OGGETTO: [ID:8039] Procedimento di VIA PNIEC-PNRR nell'ambito del provvedimento unico in materia ambientale ai sensi dell'art. 27 del D.Lgs. 152/2006, relativo al progetto di un impianto agrivoltaico, denominato "Aliai", di potenza pari a circa 227 MW e delle relative opere connesse ed infrastrutture necessarie alla connessione alla RTN, da realizzarsi nei Comuni di Ramacca (CT), Castel di Iudica (CT), Paterno (CT) e Centuripe (EN). Proponente: Cherry Picking S.r.l.

Chiarimenti in relazione alla nota protocollo "MIC/MIC SS-PNRR/16/05/2023/0007916-P/34.43.01/8.8.5/2021" .

Riportiamo nella figura di seguito le tre tipologie di "Restoration Ecology":

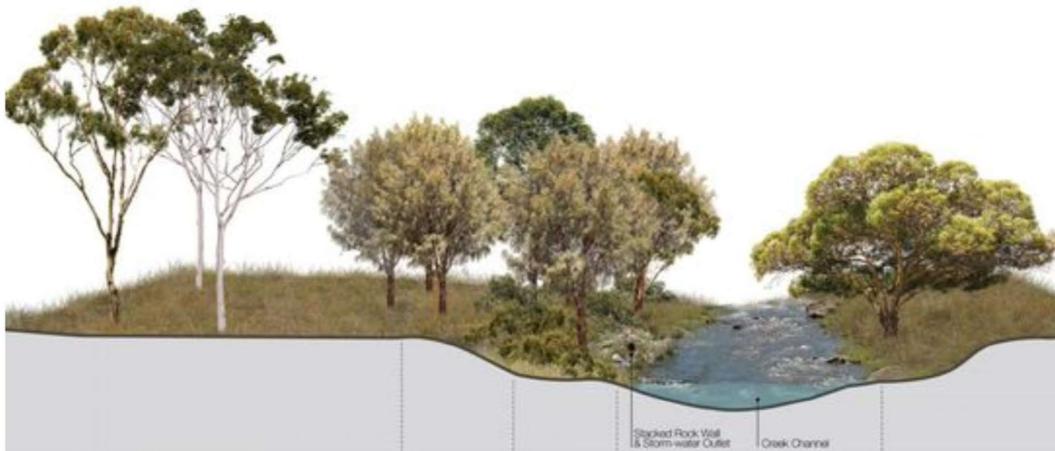
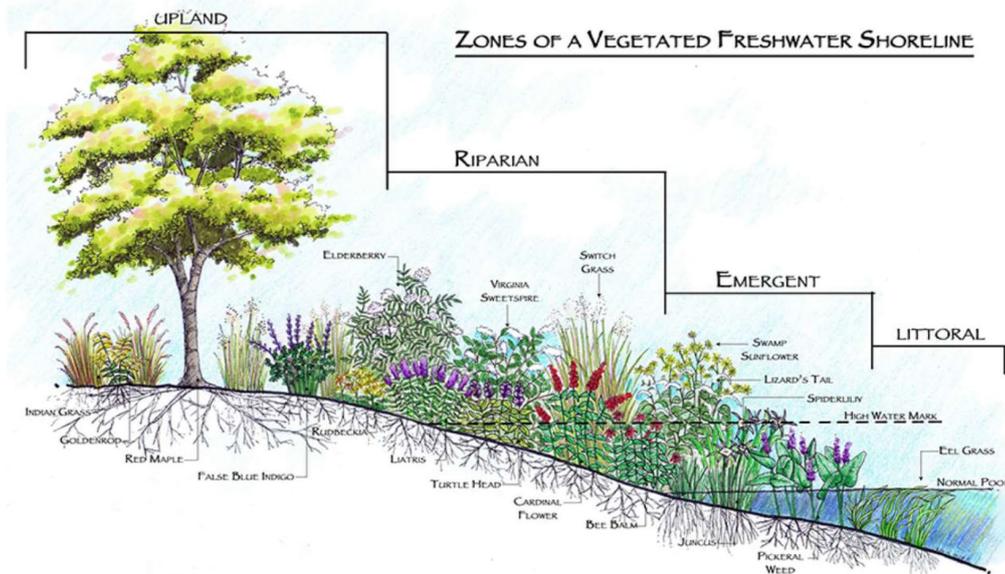
- *Con riferimento alle opere di mitigazione proposte si rappresenta che: "il progetto di ripristino ambientale e paesaggistico, di ipotizzare la creazione di un paesaggio, interprete del processo di trasformazione del luogo, che sia portatore dei valori naturalistici e paesaggistici presenti e potenziali nell'area e sia capace di dare una identità" proposto (Elaborato MITEPUARELO11AO Relazione Paesaggistica) si sostanzia nella sola messa a dimora "di aree perimetrali verdi di essenze arboree di interesse locale e autoctone", per lo piu alberi da frutto, lungo i confini dei singoli campi fotovoltaici in cui è organizzato l'impianto nonché coltivazioni di piante officinali nelle aree interfilari. (Cartografia Elaborati: MITEPUARELO062A0- MITEPUARELO63A0- MITEPUARELO64A0- MITEPUARELO65A0- MITEPUARELO66A0). Nella descrizione viene inoltre specificato che "Il sistema di impianto delle essenze arbustive non sarà per file parallele, ma sfalsato ad "onda" fra le diverse specie, che avranno andamento decrescente, per altezza, verso l'interno dell'area." Si ravvisa la necessita che le soluzioni progettuali proposte, che devono riguardare anche la sottostazione utente, al fine di ridurre la visibilità dell'impianto fotovoltaico vengano elaborate attraverso un apposito progetto di paesaggio con l'integrazione, possibilmente, di differenti essenze arboree e arbustive e una planimetria non*

necessariamente rettilinea, lungo la recinzione, che sottolineandola pedissequamente evidenzia maggiormente il frazionamento rispetto alla struttura del paesaggio circostante, ma articolata e differenziata nella composizione arborea anche in relazione ai diversi prospetti del perimetro dei 5 campi fotovoltaici in cui si articola l'intervento e al contesto paesaggistico di riferimento (Elaborate MITEPUARELO11A0 Relazione Paesaggistica 7. Il progetto di mitigazione ambientale).

In relazione a tale aspetto, si evidenzia che è stato elaborato un progetto di paesaggio completo (documento nome file MITEPUARELO2511.pdf), al quale si rimanda integralmente e del quale si riporta di seguito un breve estratto, esclusivamente per rappresentare le tipologie di opere di mitigazione previste, e la loro dimensione rispetto all'area interessata dalle attività agricole e dall'impianto, nonché rispetto all'area totale.

Tali interventi saranno previsti nelle aree in disponibilità, così come riportato, oltre che nel progetto di paesaggio, documento codice MITEPUARELO25I1, anche nelle tavole nome file MITEPUATAV198I1, MITEPUATAV199I1, MITEPUATAV200I1, MITEPUATAV201I1 e MITEPUATAV202I1, dove è indicato precisamente dove saranno effettuate le tipologie sopra descritte.

Si precisa che tali tipologie di opere di mitigazione ambientale, saranno complessivamente effettuate in un'area di circa 120 ettari.
